20京大施環化第13号  
令和2年4月27日

京都大学複合原子力科学研究所の原子炉施設  
[京都大学研究用原子炉（KUR）]に係る  
使用前検査申請書記載事項の変更届

(標準燃料要素及び特殊燃料要素の製作)

別紙 3

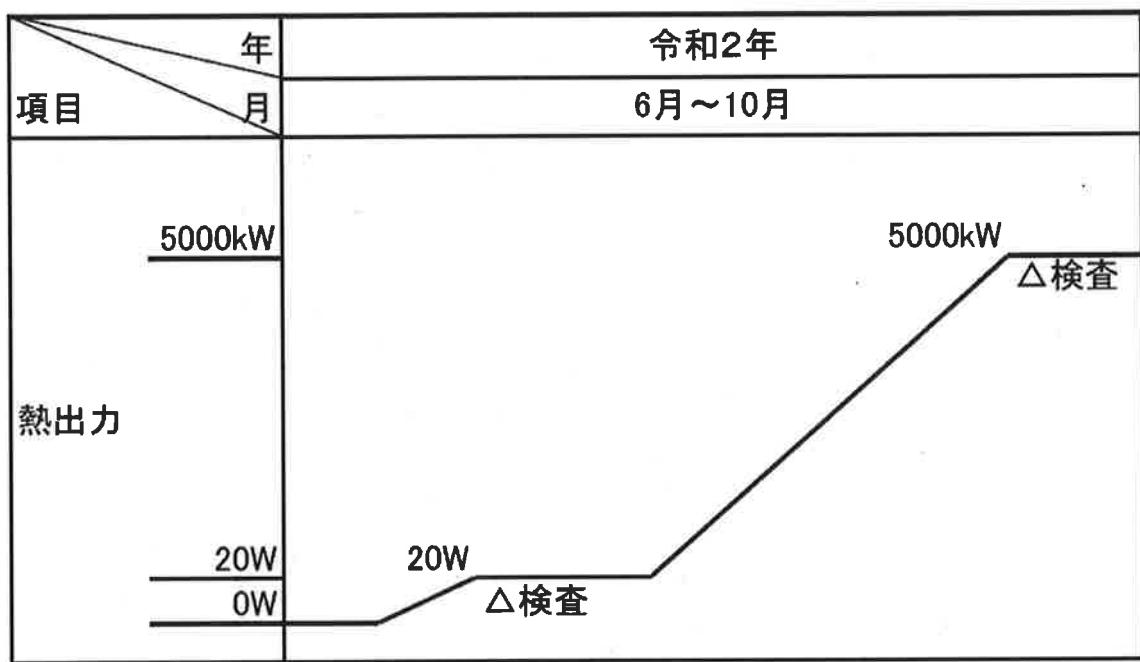
- (1) 申請書記載事項の「3. 工事工程表」を別添1の「別紙1」の通り変更する。
- (2) 申請書記載事項の「4. 検査を受けようとする事項、期日及び場所」を別添2の「別紙2」の通り変更する。
- (3) 申請書記載事項の「6. 最大使用熱出力に到達させるまでの期間の熱出力の増加の計画」を別添3の「別紙3」の通り変更する。
- (4) 申請書記載事項の「7. 申請に係る原子炉施設の使用の開始の予定時期」を

別紙 3

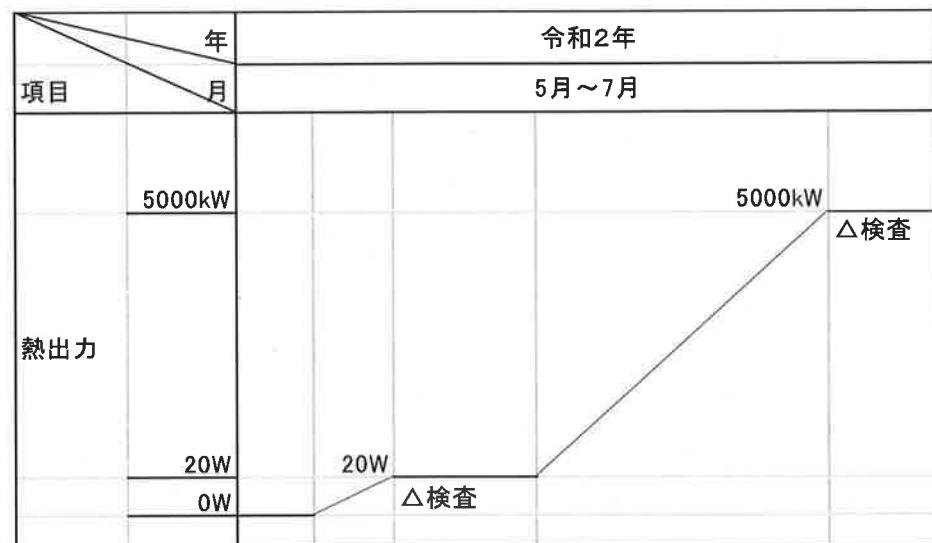
申請書記載事項の「3. 工事工程表」の別紙1及び申請書記載事項の「4. 検査を受けようとする事項、期日及び場所」の別紙2及び申請書記載事項の「6. 最大使用熱出力に到達させるまでの期間の熱出力の増加の計画」の別紙3及び申請書記載事項の「7. 申請に係る原子炉施設の使用の開始の予定時期」の記載を次のとおり変更する。
